FORMULARZ AUDYTU BRD		Arkusz 1
Audytor	Tomasz Mackun	
Data, Godzina	13.10.2016 11:40	
Pogoda	Zachmurzenie: Częściowe

METRYKA WEDŁUG INWENTARYZACJI			
NR PRZEJŚCIA	2242		
DZIELNICA	Praga Południe	KATEGORIA	Praga Południe
ULICA	Aleja Jerzego Waszyngtona	LICZBA PASÓW	6
SKRZYŻOWANIE ZJAZD	Niekłańska		
OPIS	przez Waszyngtona

FORMULARZ AUDYTU BRD		Arkusz 2
NR PRZEJŚCIA	2242

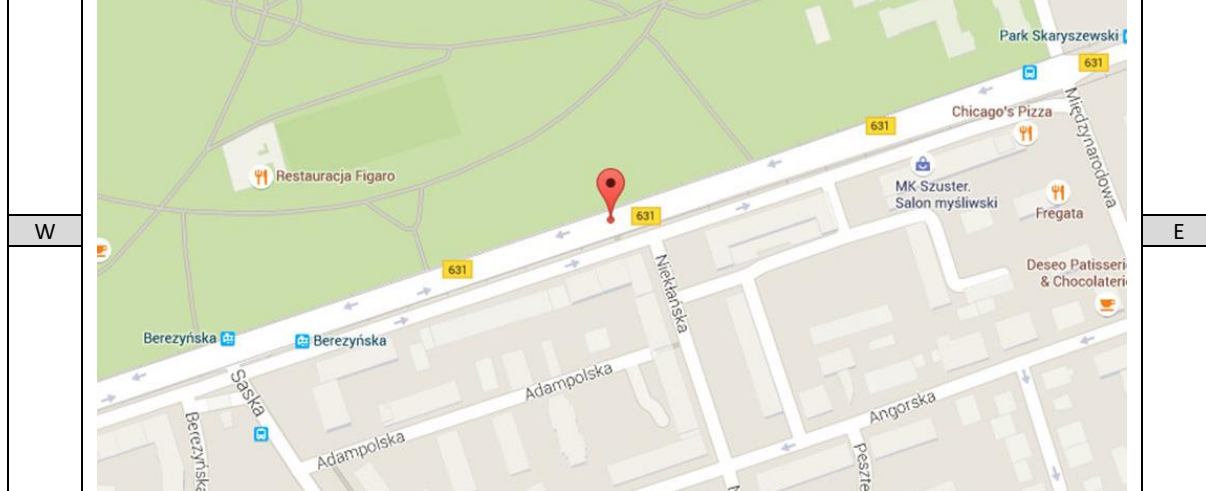
Przeście dla pieszych przez Aleję Waszyngtona o długości 18.5 m przez dwa tory tramwajowe oraz 4 pasy ruchu. Z uwagi na długość przejścia dla pieszych, znaczne natężenie ruchu drogowego oraz prędkości pojazdów przejście jest bardzo niebezpieczne. Przejście posiada dodatkowo mankamenty w postaci braku poprawnej rampy, niewłaściwego odwodnienia, jednak przy zagrożeniu związanym z długością przejścia dla pieszych w/w mankamenty nie mają zasadniczego znaczenia. Pieszy przekraczając długie przejście dla pieszych narażony jest na ryzyko potrącenia na długim odcinku. Pieszy będzie potrzebował więcej czasu (dłuższą lukę czasową pomiędzy pojazdami) aby przekroczyć jezdnię. Powoduje to niepotrzebne zagrożenia niechronionych użytkowników ruchu. Przejście dla pieszych przez bardzo ruchliwą ulicę, przez 4 pasy (dwa w każdym kierunku + tramwaj). Subiektywna obserwacja wskazuje na poruszanie się pojazdów z dużymi i bardzo dużymi prędkościami, znacząco przekraczającymi prędkości dopuszczalne. Piesi zmuszeni są niejednokrotnie przebiegać przez jezdnię. W przypadku trzech pasów istnieje także zagrożenie, że pieszy będzie wkraczał na przejście dla pieszych, aby wyegzekwować swoje prawo pierwszeństwa. Istnieje duże ryzyko, że część pojazdów zatrzyma się przed przejściem dla pieszych, a pojazdy na drugim pasie będą nadal kontynuowały jazdę. Może to prowadzić do bardzo groźnych w skutkach wypadków z ryzykiem wypadków śmiertelnych włącznie.

Zaleca się likwidację przejścia dla pieszych, głównie z uwagi na fakt, że przejście nie prowadzi do żadnych kluczowych obiektów, lecz do parku. Dodatkowo, naprzeciw przejścia nie ma wejścia do parku. Alternatywą dla likwidacji przejścia dla pieszych jest realizacja trzech wysp azylu (pomiędzy torem i jezdnią, pomiędzy jezdniami, pomiędzy jezdnią i torem) i osygnalizowanie przejścia.
